## Analyse du monument historique d'Etréjust

**Réponses de LUYNES ENERGIES :**

PHTM 253

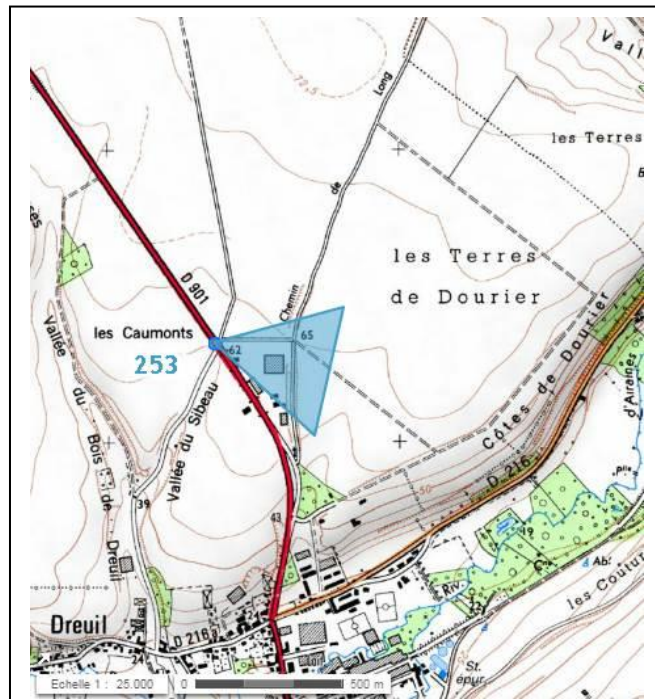
- Concernant les vallées et les villages associés, il convient de compléter l'étude par des photomontages permettant d'illustrer l'impact du projet, de la Somme, du Saint Landon et sur les vallées, notamment celle d'Airaines.

ANALYSE PAYSAGERE : Le long de la RD 901, route principale d'arrivée au nord de Dreuil, commune d'Airaines. Le centre commercial Carrefour entraine une ambiance anthropique notable.

La vallée n'est pas perceptible. Les éoliennes du projet de luynes se localisent dans ce paysage industriel. Les pales et le haut des tours dépassent des composantes, hangar, pylônes électriques, haies de thuya. Le projet n'est pas impactant au sein de ces ambiances.

Carte de localisation des points de vue sélectionnés pour l'étude de saturation visuelle ou effet d'encerclement

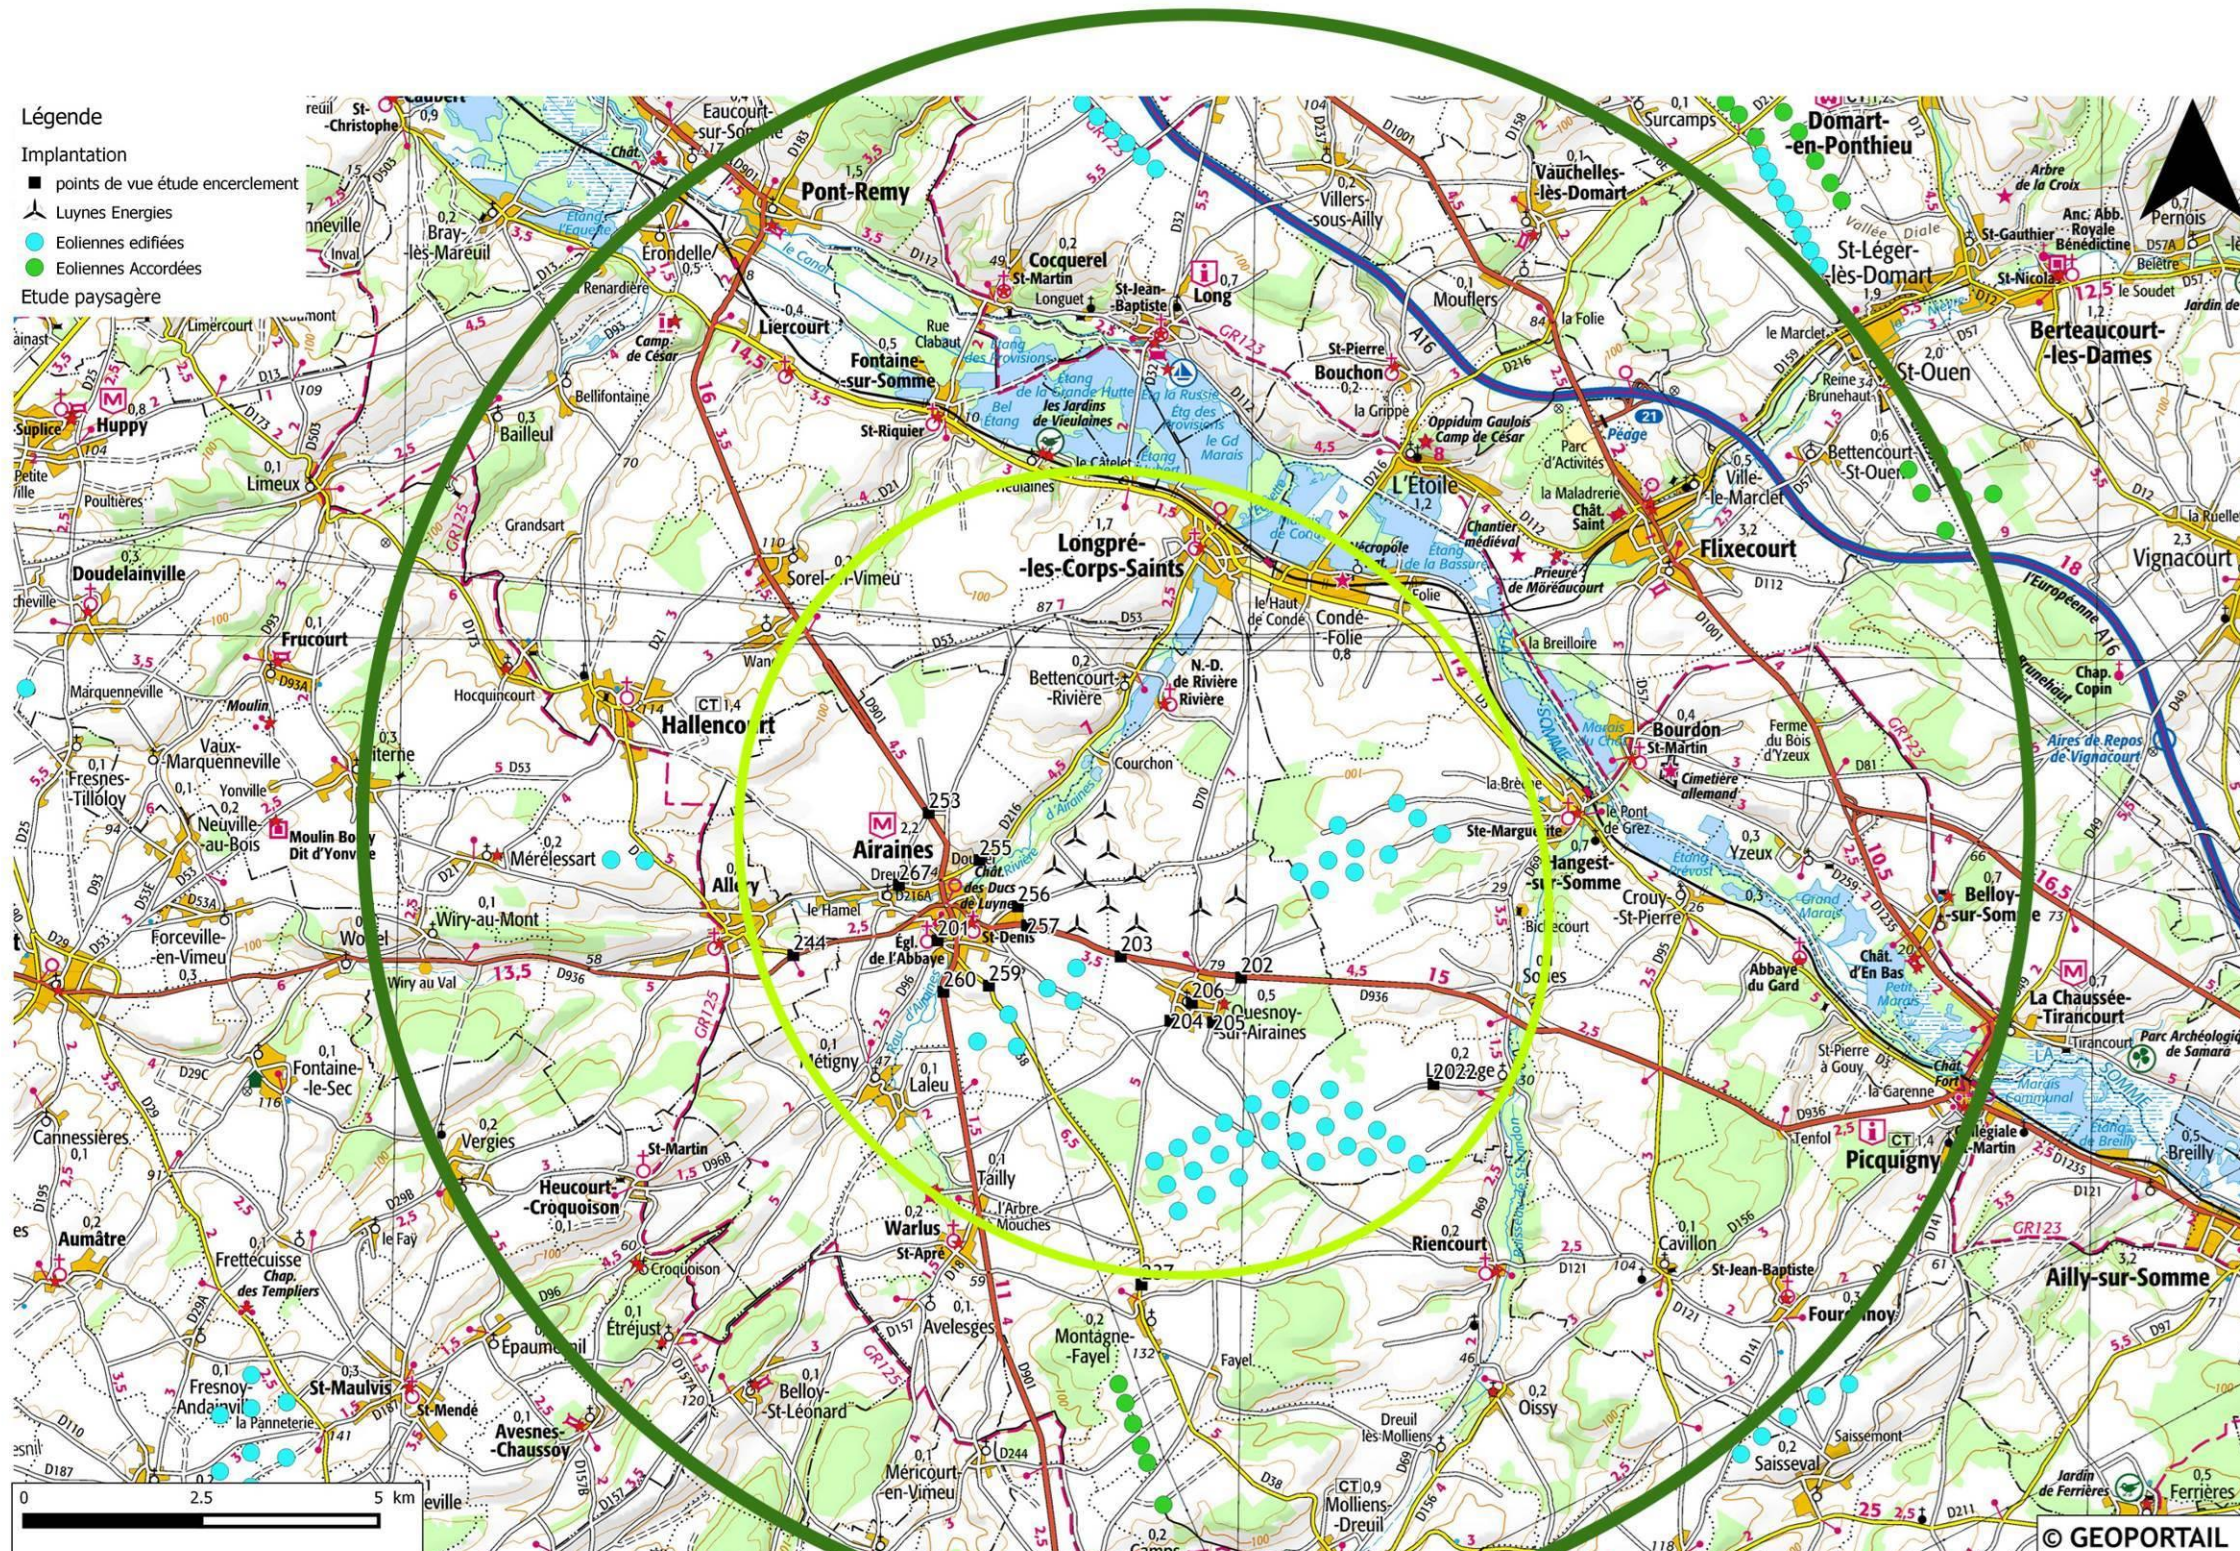
n- l'analyse des effets d'encerclement engendrés par le projet, notamment sur les communes, d'Airaines et de Quesnoy-sur-Airaines.

**Encerclement des villages d'Airaines et de Quesnoy-sur-Airaines :** Les impacts liés au cadre de vie des riverains ont été étudiés au sein de l'étude de paysage :

Ces deux bourgs ont donc bien été pris en compte dans l'étude de paysage sans révéler d'effet d'encerclement notable.

23 photomontages complémentaires ont été effectués depuis de nouveaux lieux : entrées, sorties et centre des villages présents sur un périmètre rapproché autour du projet.

SRE Picardie

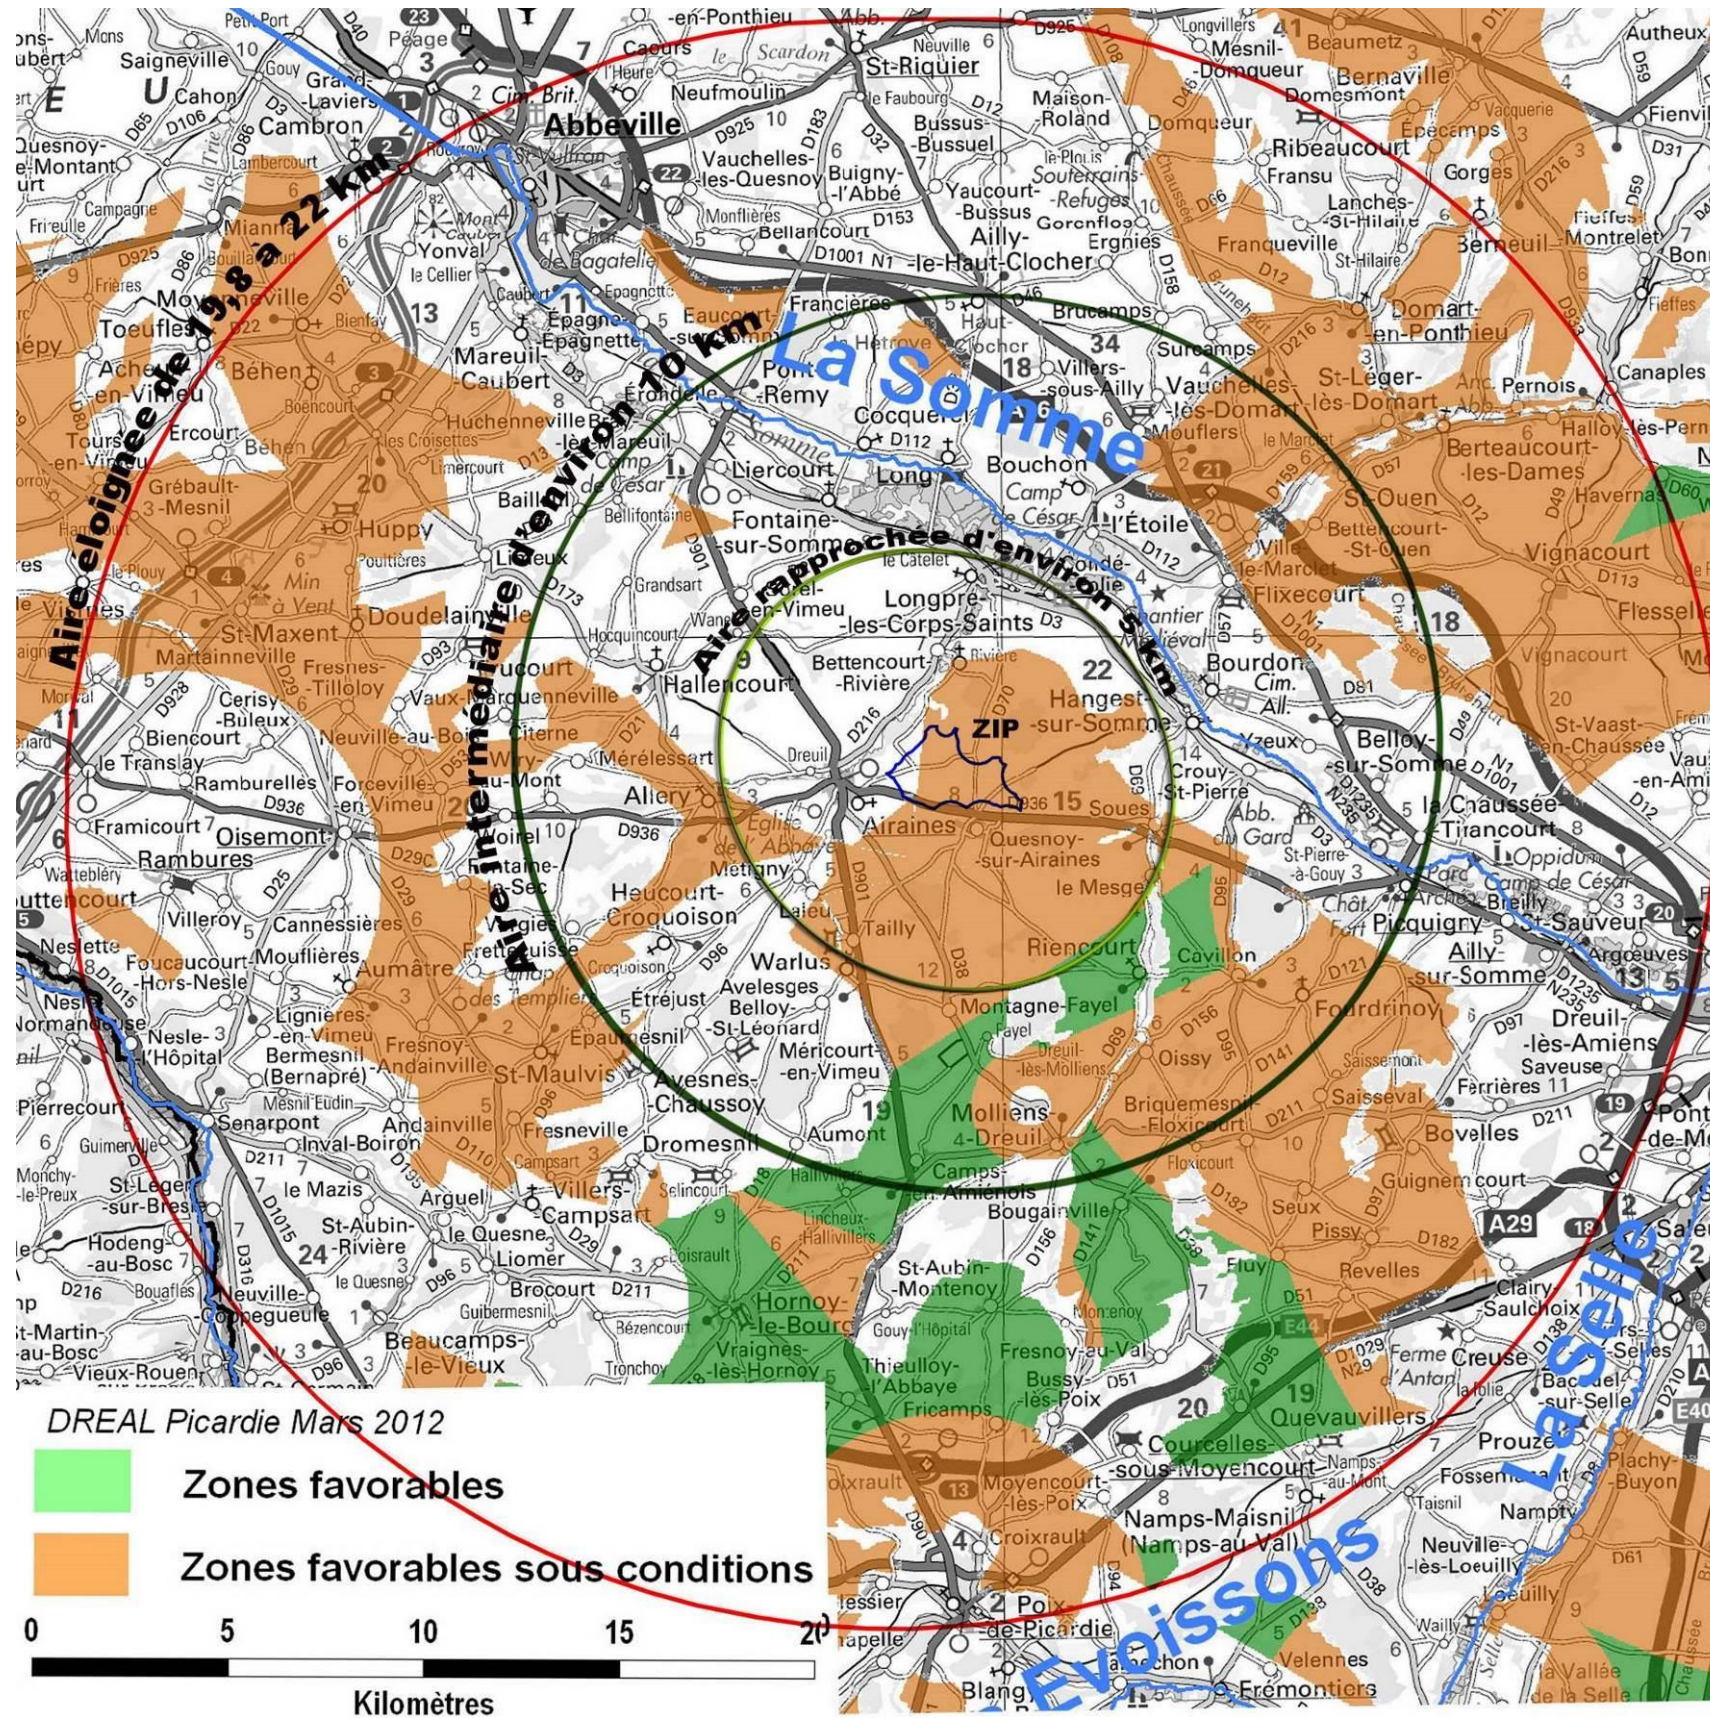
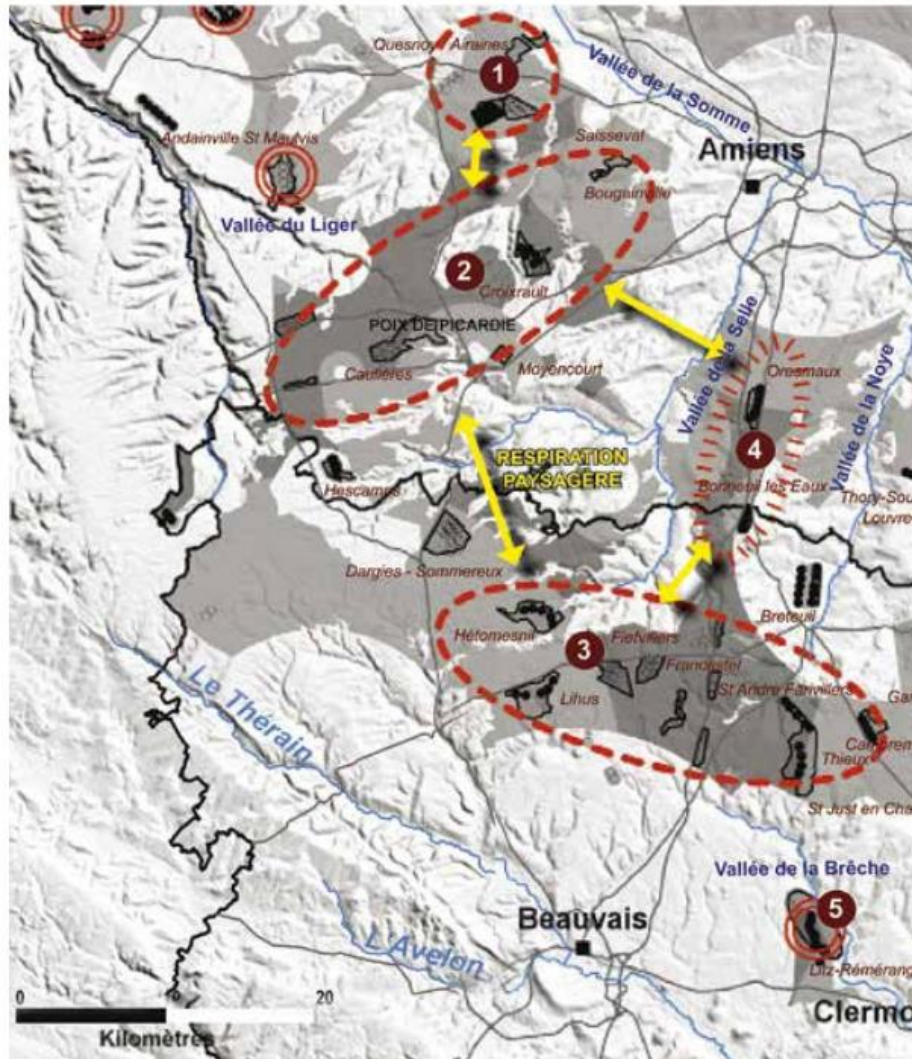
r- justifier du respect des distances internes (inter – parcs éoliens) dans le pôle de densification n°1 du SRE et l'implantation de 5 éoliennes dans des zones non favorables à l'éolien dans le SRE.

Il est possible de revenir sur cette entrée afin de justifier à nouveau de la compatibilité du projet avec le schéma régional. En particulier du respect des distances internes dans le pôle de densification n°1 du SRE et de l'implantation de 5 éoliennes en « zone non favorable »

Carte déjà présentée dans l'étude de paysage.  
La ZIP se localise pour sa majeure partie sur une Zone favorable sous condition.
